Merknadsskjema – offentlig ettersyn – høringsfrist 11.06.2024

Plannavn	Fana. Gnr. 40 bnr. 533 mfl., Hjortevegen.
Arealplan-ID	4601_70090000
Saksnummer	201918555/2022/20611
Utarbeidet av	Ard Arealplan As
Sist revidert	05.12.2024

Merknadskart etter offentlig ettersyn.

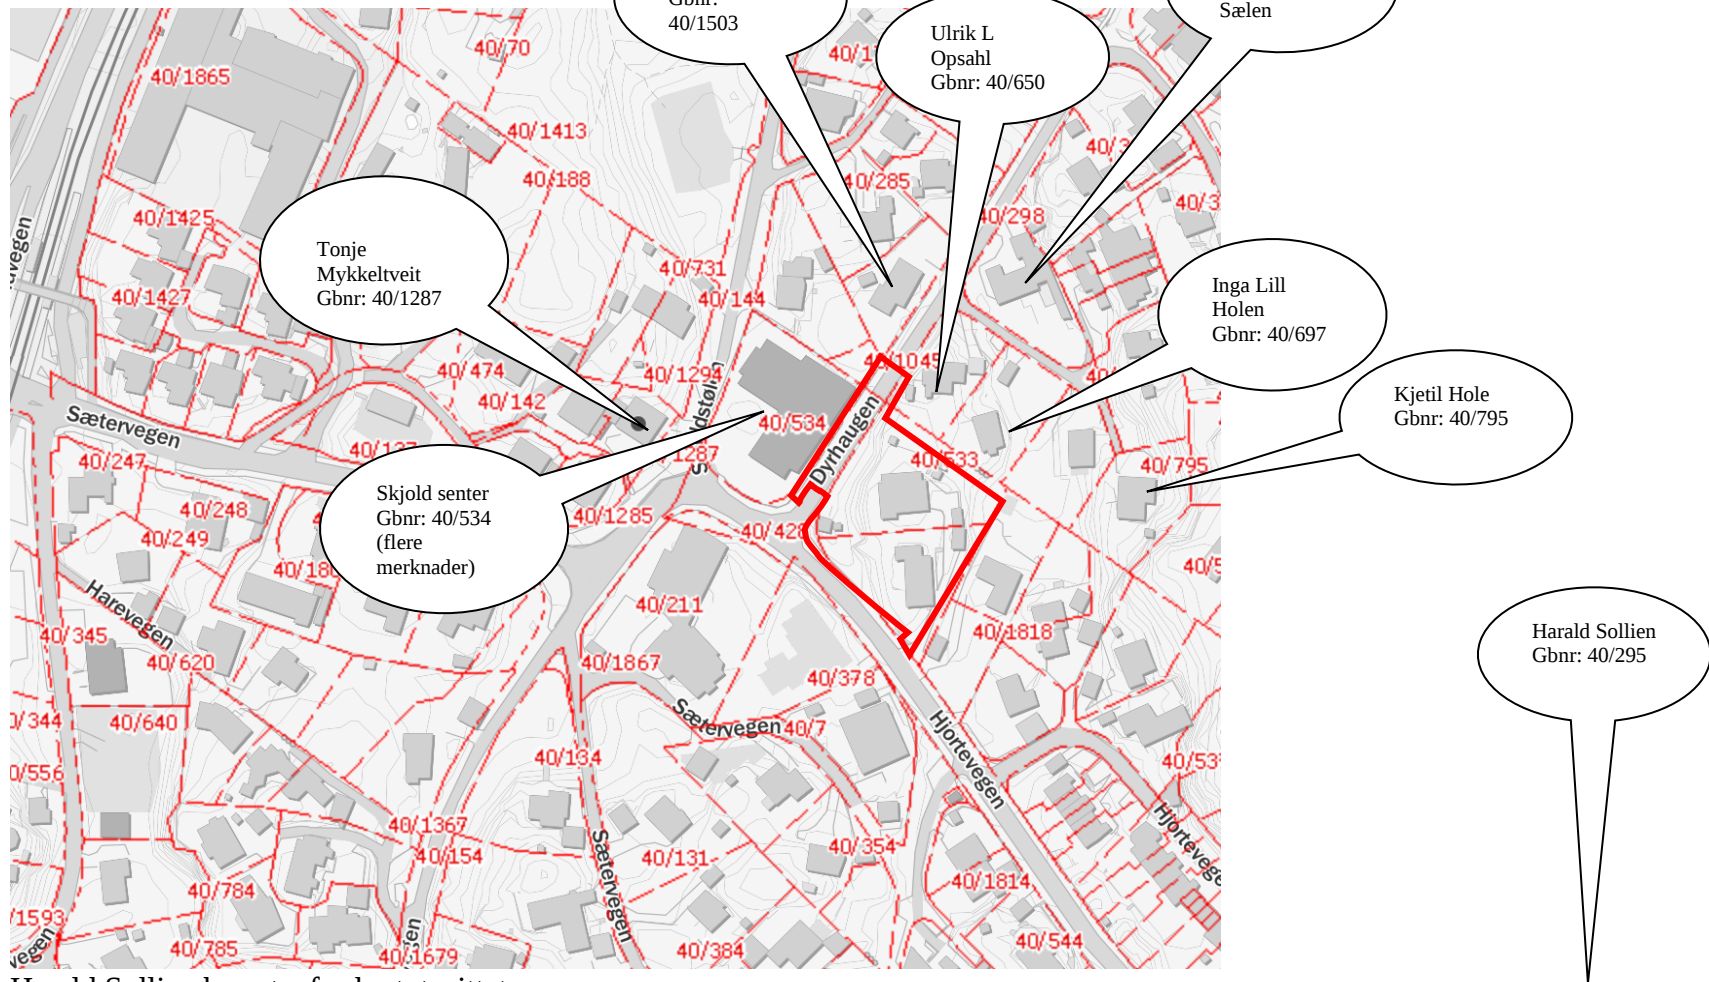
Harald Sollien bor utenfor kartutsnittet.
